(仮称)宗谷岬風力発電事業 更新計画  
環境影響評価方法書

補足説明資料

令和2年4月

株式会社ユーラスエナジーホールディングス

図 51-1

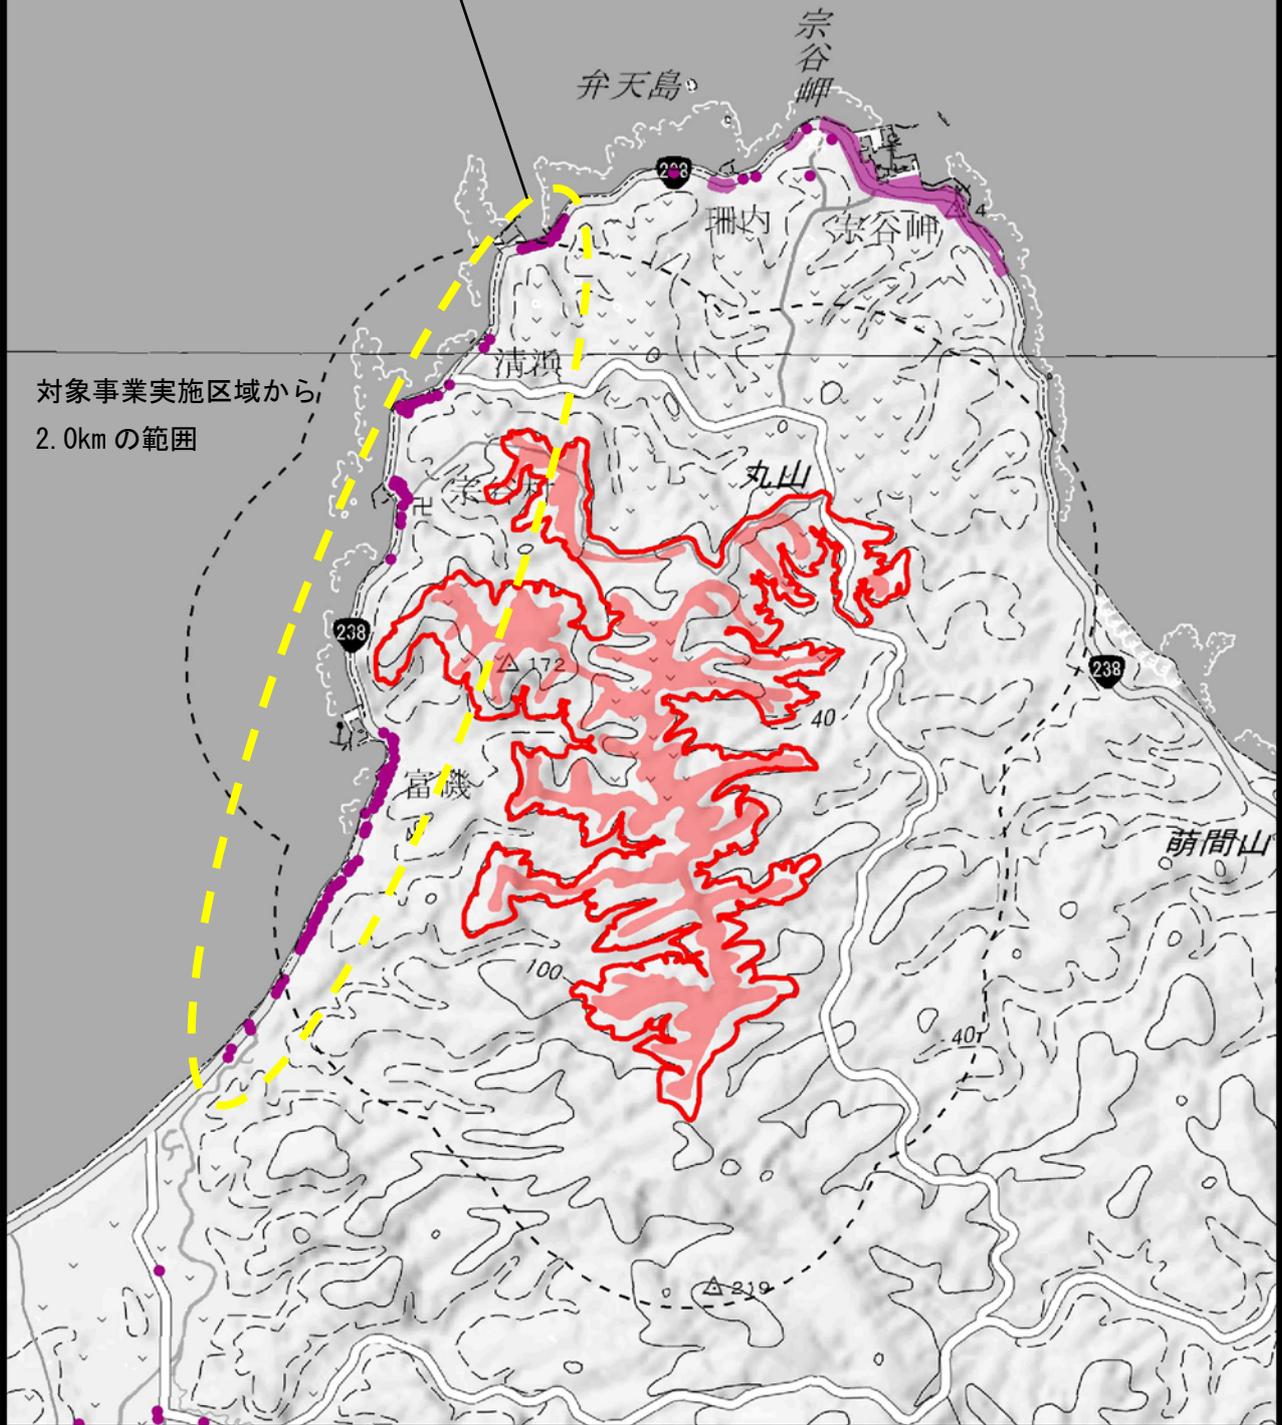
現地調査をする範囲を具体的に地図上に民家の位置とともに示してください。また定量的評価は行わないのでしょうか。

現地調査は対象事業実施区域から 2km の範囲を目安としており、本事業においては図 51-1 に示すとおり、対象事業実施区域西側の集落を想定しております。

また、風車の影の評価の判断基準は、海外のガイドラインの指針値「実際の気象条件等を考慮しない場合で、年間 30 時間かつ 1 日 30 分間を超えないこと、実際の気象条件を考慮する場合で、年間 8 時間を超えないこと」（ドイツ：ノルトライン・ヴェストファーレン州）を参考にする予定です。

図 59-1  
対象事業実施区域より最も近い住居群までの距離

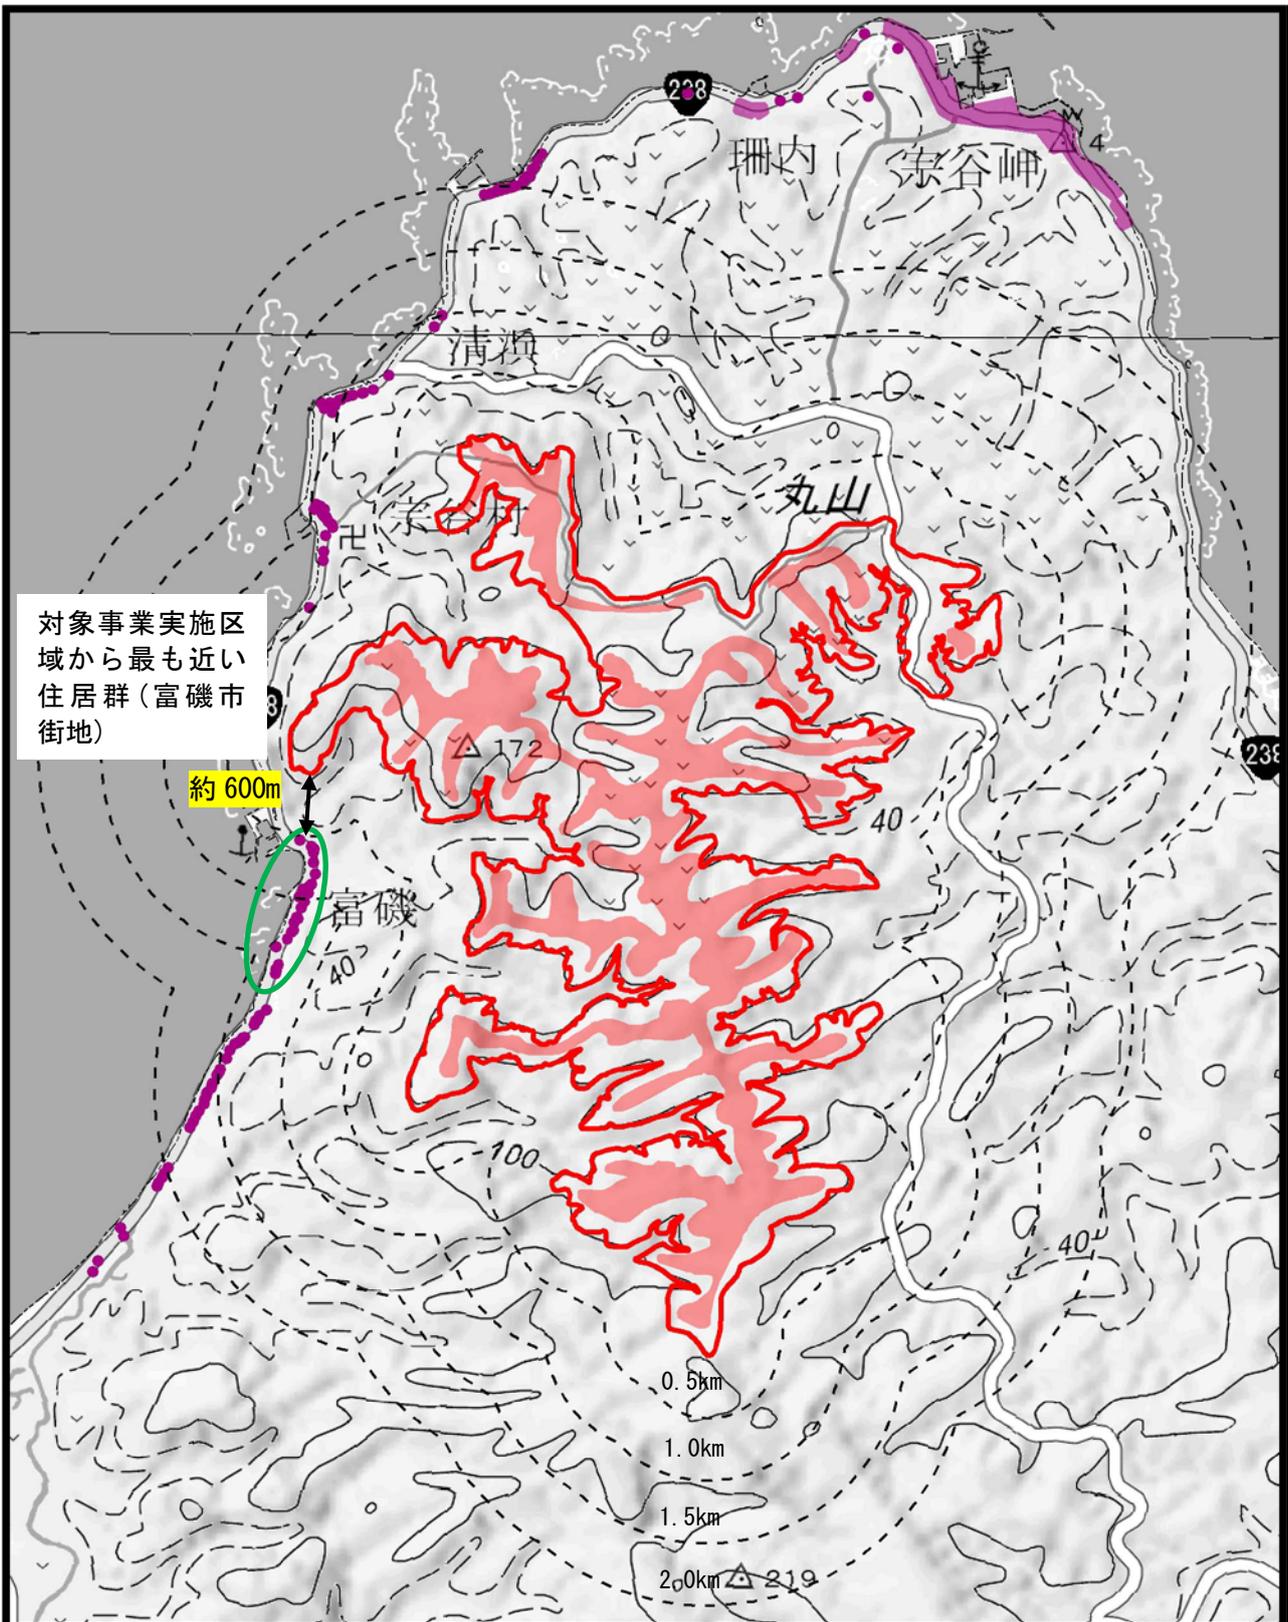
対象事業実施区域から最も近い住居までの距離だけでなく、住居群までのおおよその距離を図3.2-12へ追記して下さい。

対象事業実施区域から最も近い住居群までの距離を図59-1にお示しいたします。最も近い住居群は、富磯市街地にある住居群で同区域から約600mに位置しております。

図 60-1  
 対象事業実施区域より 2km を超える位置にある住居群までの距離

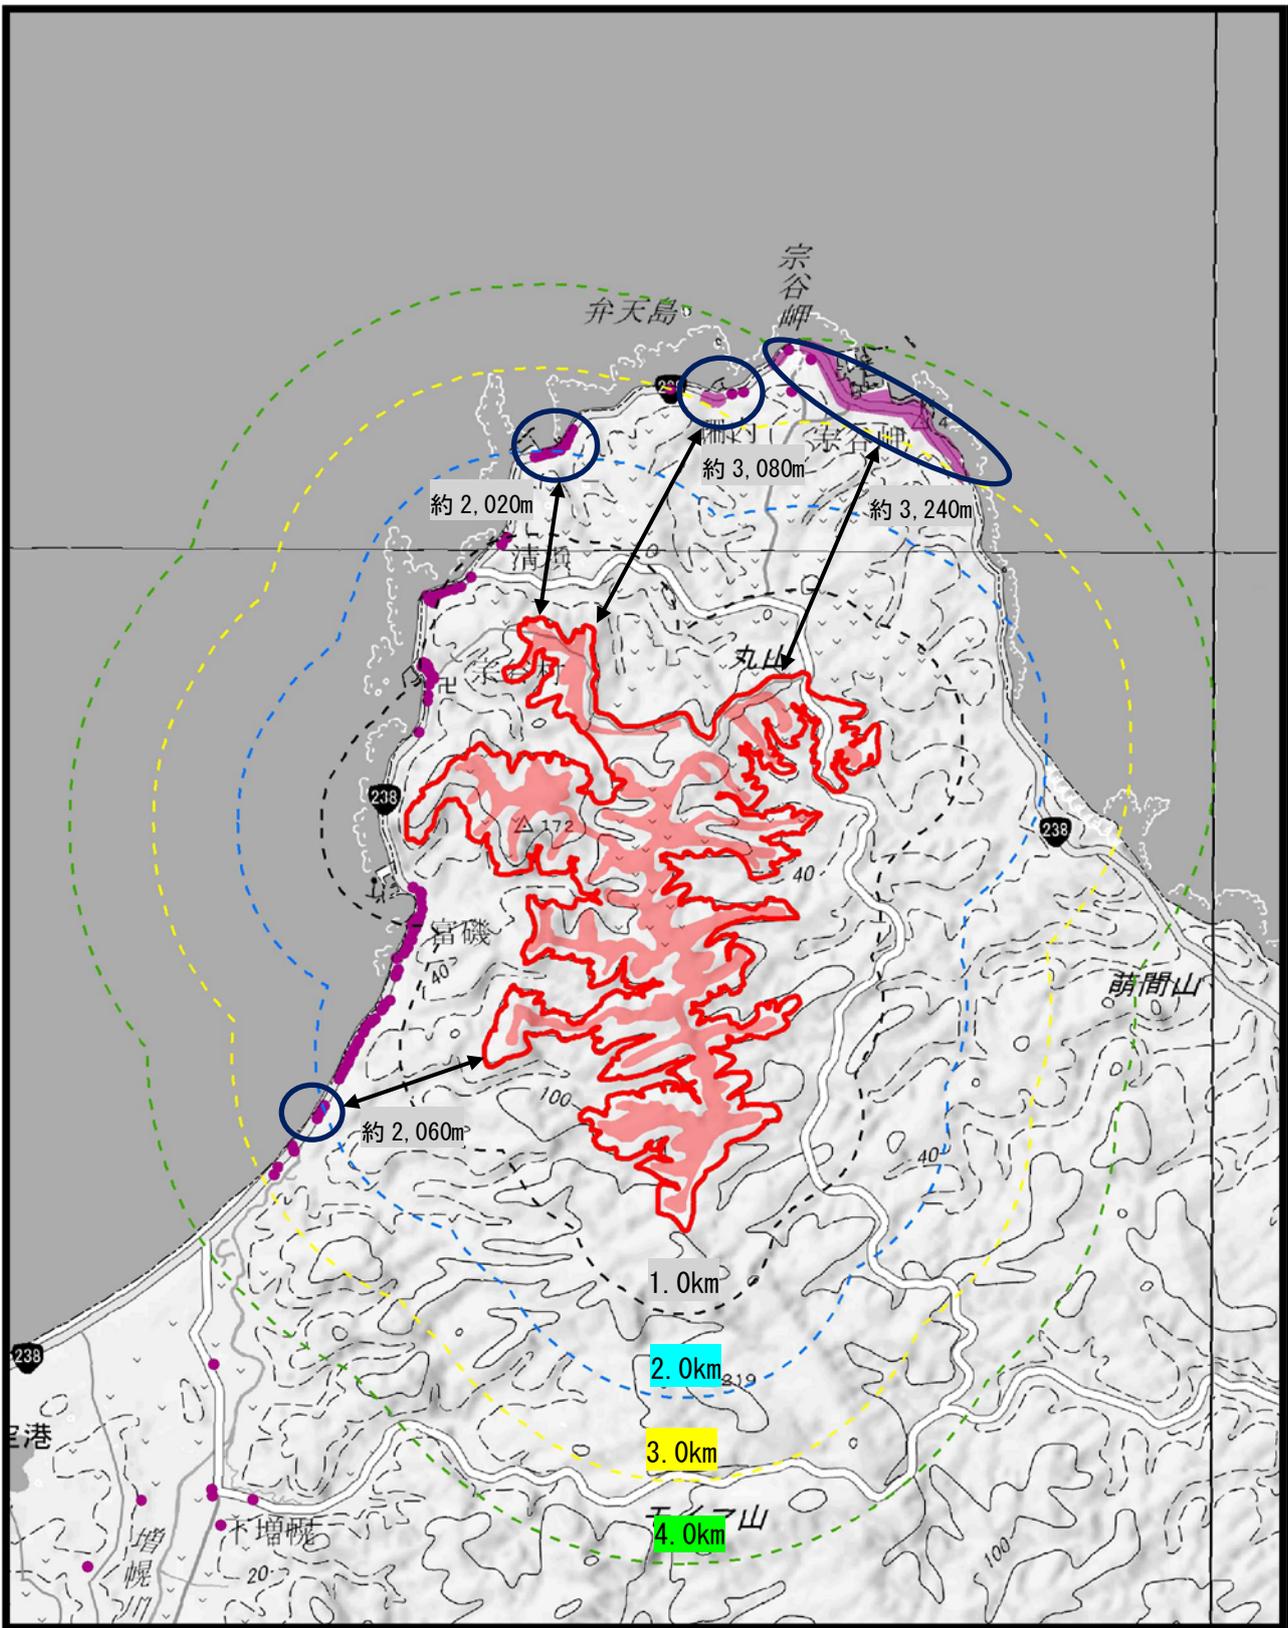
2kmを超える位置にある住居群までの距離も適宜示して下さい。図示が良いと思います。

対象事業実施区域から 2km を超える位置にある住居群までの距離を図 60-1 にお示しいたします。

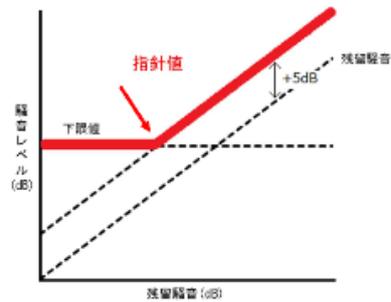
経済産業大臣の意見を踏まえ、「風力発電施設から発生する騒音に関する指針（平成29年5月）」に沿った評価が可能となるような調査計画を盛り込む必要はないでしょうか？そして、その結果をこの後作成される評価図書において、以下の形で整理いただければ有益と考えます。

ご指摘の事項については、わかりやすい図書作成においても有益と考えますので、準備書以降の図書においてはご指摘の内容で整理したいと思います。

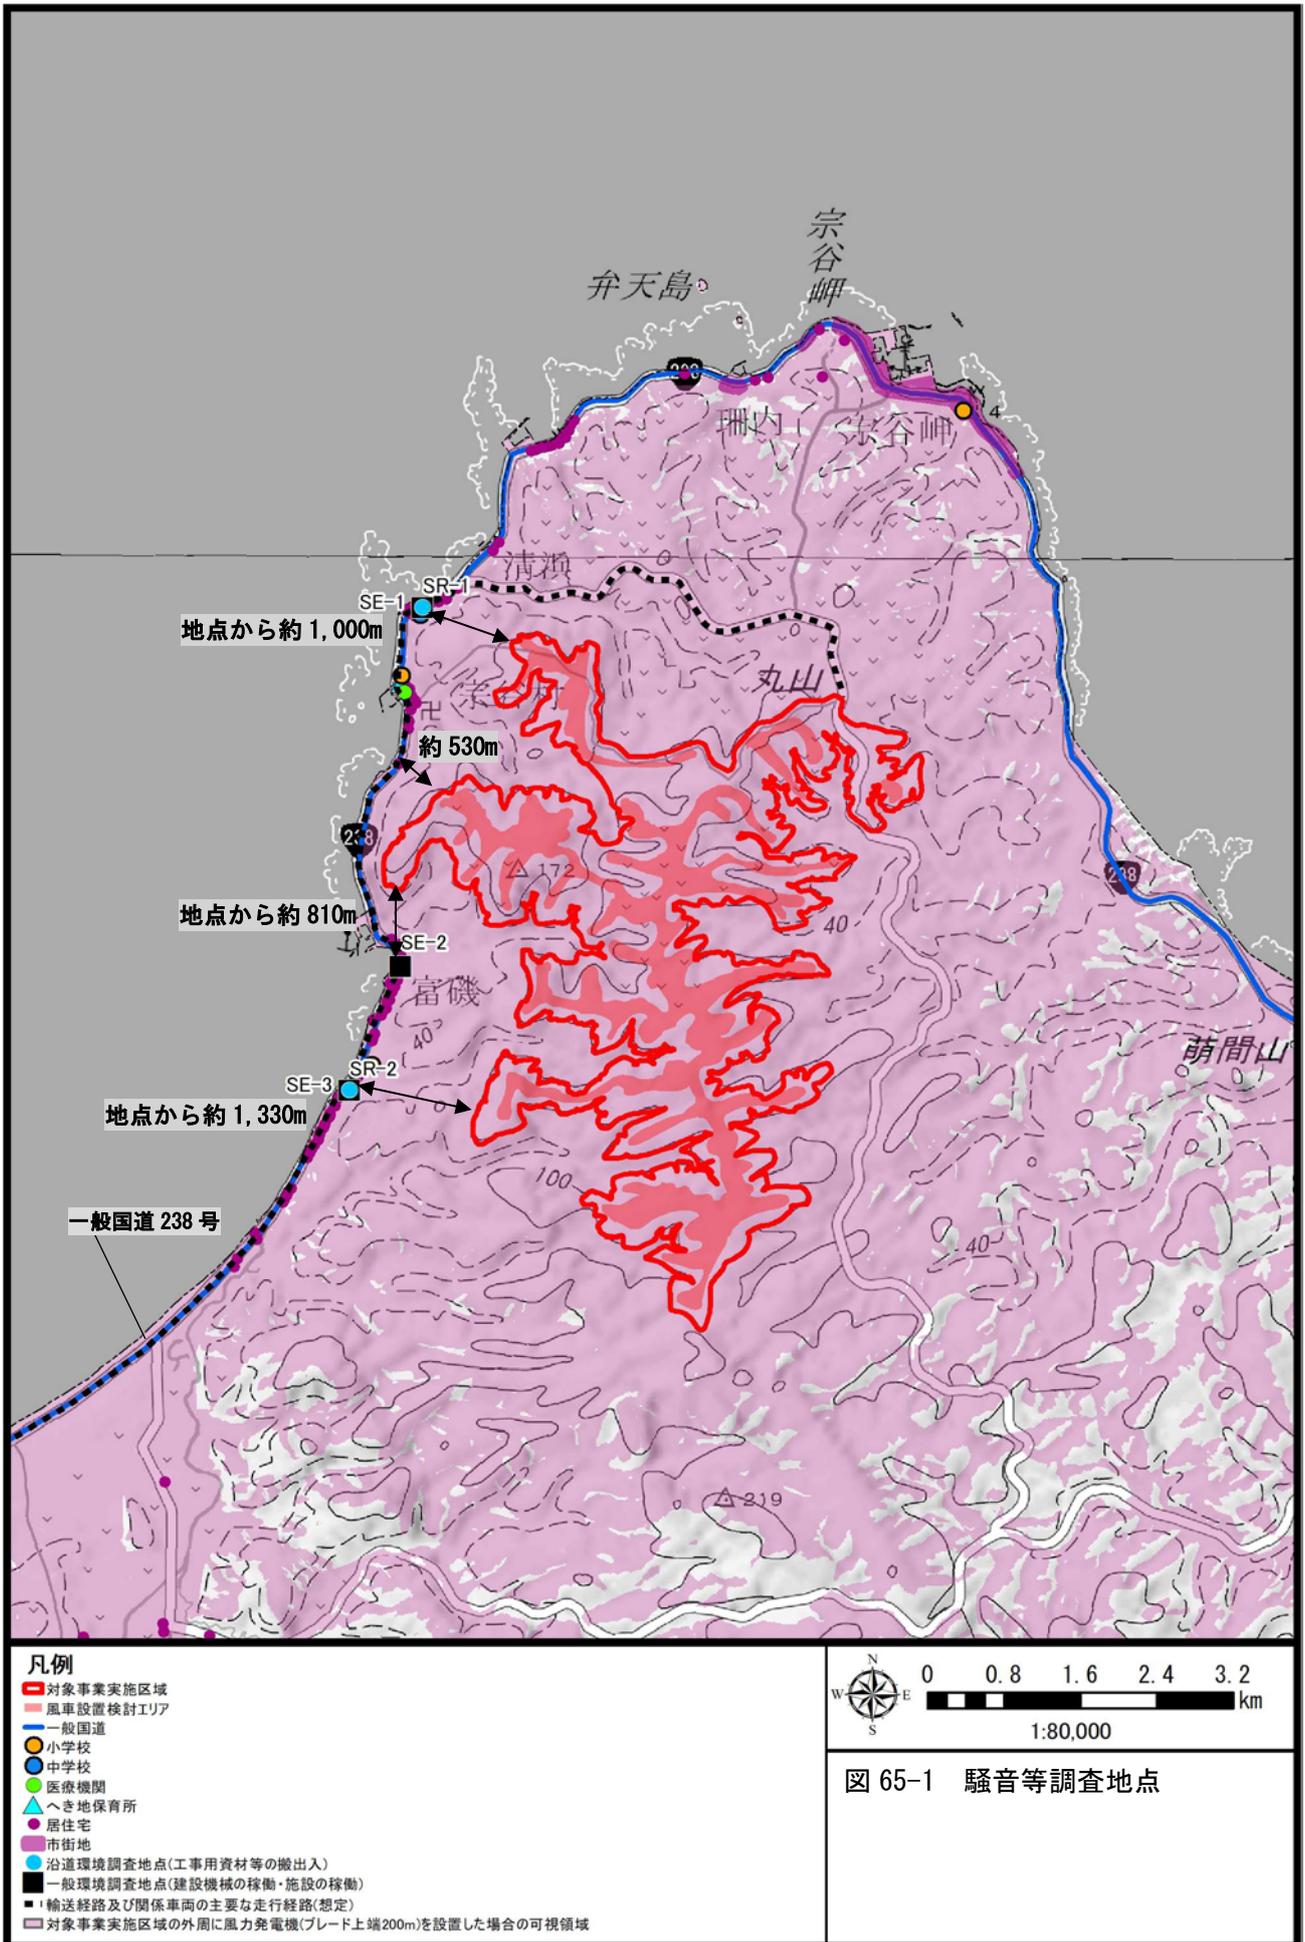
図を分割するとか、配色を工夫する等して図6.2-2を見易くして欲しい。

配色を工夫した図面（可視領域の透過より薄くした）を図65-1にお示しいたします。
